COMUNE DI RAVENNA

Ns. Rif. P.G. n. 155971/2022

OGGETTO: SNAM FSRU Italia S.r.l. Emergenza Gas - "FSRU Ravenna e Collegamento alla Rete Nazionale Gasdotti": intervento strategico di pubblica utilità, indifferibile e urgente, finalizzato all'incremento della capacità di rigassificazione nazionale. Procedimento Unico finalizzato al rilascio dell'Autorizzazione alla costruzione ed esercizio del progetto del Rigassificatore e delle opere connesse, ai sensi dell'art. 5 del D.L. 17 maggio 2022 n.50, dell'art. 46 del D.L. 1° ottobre 2007, n. 159, e della legge n. 241 del 1990, con accertamento della conformità urbanistica, apposizione del vincolo preordinato all'esproprio e dichiarazione di pubblica utilità. Indizione Conferenza di Servizi decisoria in forma simultanea e in modalità Sincrona via web.

Immagine estrapolata da Ravenna Urban Planning

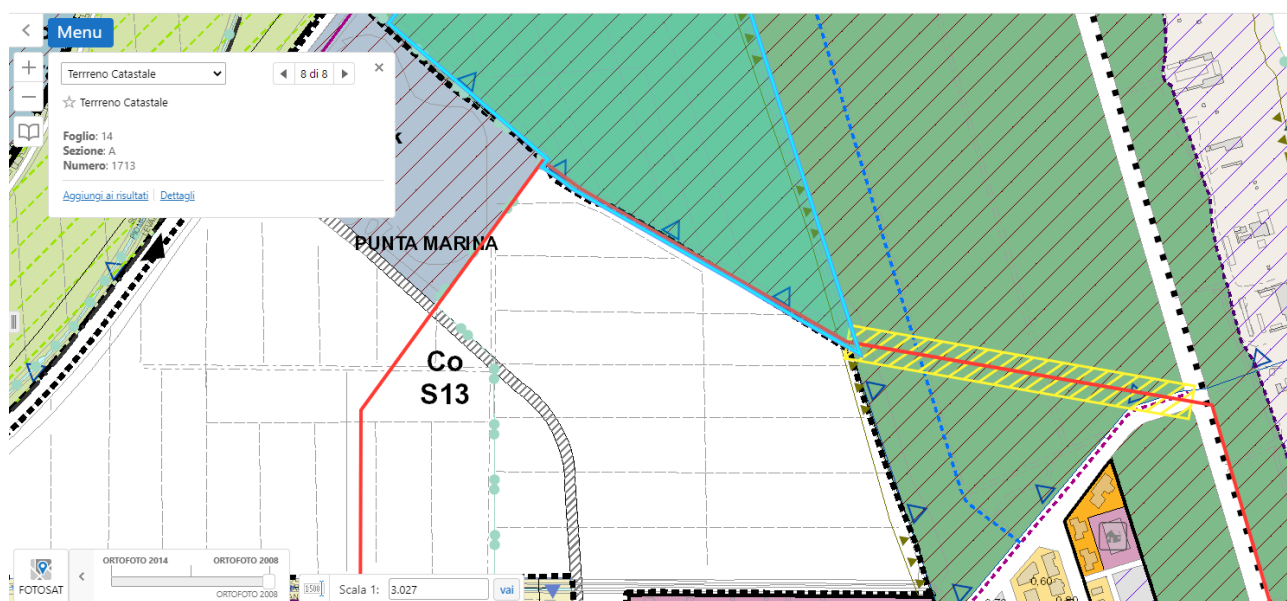
Si richiedono chiarimenti e maggiori dettagli progettuali per la parte di tracciato, inquadrato catastalmente come Foglio 14 Sez. A mappale 1713 (vedi immagine), adiacente alla Pineta di proprietà comunale sita a Punta Marina.

Dagli elaborati progettuali a nostra disposizione, si evince come il tracciato passi sotto lo stradello in fregio alla pineta, a partire dal punto di uscita della trenchless che interessa il tratto di pineta forestale (Area SIC ZPS IT4070006 Pialassa dei Piomboni, Pineta di Punta Marina).

Nonostante il tracciato sia effettivamente esterno alla zona boscata, pensiamo ci possano essere delle interferenze con le alberature presenti ai margini durante le fasi di cantiere, pertanto si richiede un maggior livello di dettaglio nella descrizione della fase di cantierizzazione e (occupazione temporanea delle aree) e di esercizio (servitù permanente delle aree).

- Elaborato grafico di dettaglio con modalità, dimensioni, durata e posizionamento dell'area di cantiere relativa al punto di uscita della trenchless dalla pineta di proprietà forestale.

- Definizione dell'area interessata dalla pista di lavoro per il tratto incluso nel catastale Foglio 14 Sez. A Numero 1713 attraverso la presentazione di una planimetria, con relative sezioni esemplificative, nel quale siano individuate anche le alberature interessate o limitrofe al tracciato e chiaramente indicate le modalità di lavorazione.
- Indicazione delle condizioni di asservimento delle aree soggette a servitù permanente durante la fase di esercizio della condotta.
